### Planabstimmung: **Schlussverschickung**

<b>Vorhaben:</b>	Erschließung - KolbenHÖFE
<b>Stellungnahme bis:</b>	<b>22.02.2019</b>
<b>Stellungnahme an:</b>	■@bm-la.de; ■.Tietboehl@altona.hamburg.de

- Erläuterungsbericht
- Übersichtsplan; M: 1:5.000
- Lageplan, Blatt 01 – 02; M: 1:250
- Abwägungsvermerk

### Abwägung der zur Verschickung eingegangenen Stellungnahmen Abstimmung der Planunterlagen vom 16. Oktober 2017

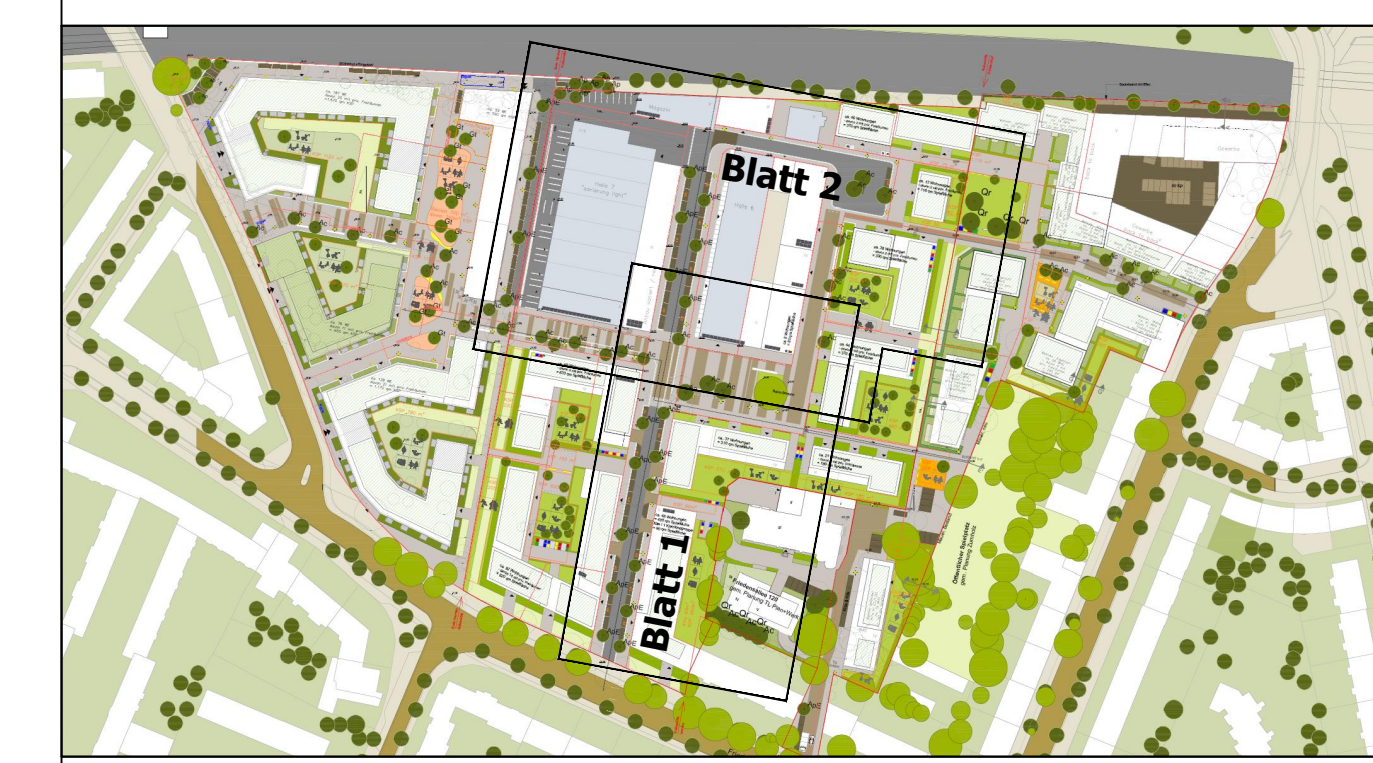
<b>Handwerkskammer vom 06.11.2017</b>	Die Halle 7 wird zukünftig gewerblich genutzt. Die Umfahrung der Halle wirkt auf dem Lageplan 3/4 relativ klein dimensioniert. Bei dem zukünft-

eingegangene Stellungnahme:	Antwort A/MR 2:
	<p>tig vor Ort ansässigen Gewerbe muss damit gerechnet werden, dass auch größere Lkw (über 7,5 Tonnen) die Halle zwecks An- und Ablieferung umfahren müssen. Die Schleppkurven sollten daher auf größere Lkw ausgerichtet sein.</p>	<p>Die Schleppkurven sind auf Sattelschlepper ausgelegt.</p>
<b>LSBG S1 (LSA) vom 23.10.2017</b>	<p>Lichtsignalanlagen werden von der Planung nicht berührt. Der Fachbereich S1 ist nicht betroffen und wird keine Stellungnahme abgeben.</p>	
<b>LSBG S4 (ÖB) vom 21.11.2017</b>	<p>Wie bereits telefonisch kommuniziert werden wir die öffentliche Beleuchtung (ÖB) für die o.g. Maßnahme nicht – wie im Erläuterungsbericht auf Seite 8 unter Punkt 3.7 beschrieben – mit den Sonderleuchten Hess Norfolk und Hess City Elements planen, sondern mit Leuchten und Masten aus unserem Standardprogramm.</p> <p>Aus Kapazitätsgründen haben wir HHVA mit den entsprechenden Planungsarbeiten betraut. Sobald uns Ergebnisse vorliegen, werden wir sie Ihnen z. Kenntnis geben.</p>	<p>Die vom LSBG geforderten Standardleuchten werden Berücksichtigung finden. Detaillierte Abstimmungen mit HHVA, welche das Projekt inkl. Entscheidungsgewalt übernommen hat, erfolgen zeitlich parallel zur Schlussverschickung bzw. im Zuge der weiteren Planungsphasen.</p>
